OFICIO N° 1672 -2019-ANA-DCERH

Asunto : Opinión favorable al Informe Técnico Sustentatorio "Para la modificación de la ubicación, tamaño de la plataforma, vías de acceso, profundidad y línea de conducción de pozo profundo 1416 en el Lote X"

INFORME TÉCNICO N° 704-2019-ANA-DCERH/AEIGA

ASUNTO : Opinión favorable al Informe Técnico Sustentatorio "Para la modificación de la ubicación, tamaño de la plataforma, vías de acceso, profundidad y línea de conducción de pozo profundo 1416 en el Lote X", presentado por CNPC Perú S.A.

Figura 1. Esquema típico de cruces de líneas de flujo en quebradas secas para la línea de flujo de Polietileno de Alta Densidad (PEAD o HDPE)

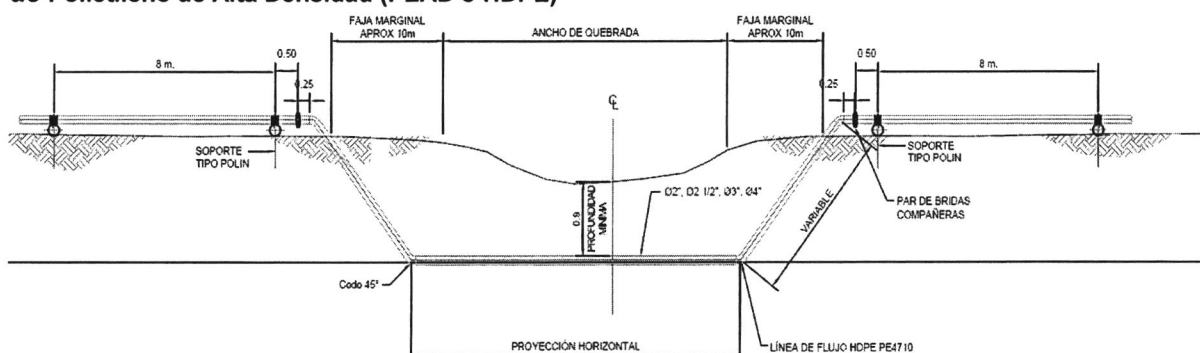
Con referencia a la línea de conducción de Polietileno de Alta Densidad (PEAD o HDPE) y/o acero de carbono propuesta que se instalará desde el cabezal del pozo hacia el manifold de la batería TA29, se ha identificado un cruce con la Quebrada Taime (quebrada seca con potencial de activación), en donde la tubería irá totalmente enterrada a una profundidad mínima de 0,90 m para no afectar el cauce del cuerpo de agua. Asimismo, en el cruce con faja marginal, con posibilidad de activación en épocas de lluvia, la línea de conducción será enterrada 10 m antes y 10 m después de la sección de la faja marginal.

- En el cruce de la línea de conducción propuesta (desde el cabezal del pozo hacia el manifold de la batería TA29) con la Quebrada Taime (quebrada seca con potencial de activación), la tubería irá totalmente enterrada a una profundidad mínima de 0,90 m para no afectar el cauce del cuerpo de agua. Asimismo, en el cruce con faja marginal, con posibilidad de activación en épocas de lluvia, la línea de conducción será enterrada 10 m antes y 10 m después de la sección de la faja marginal.
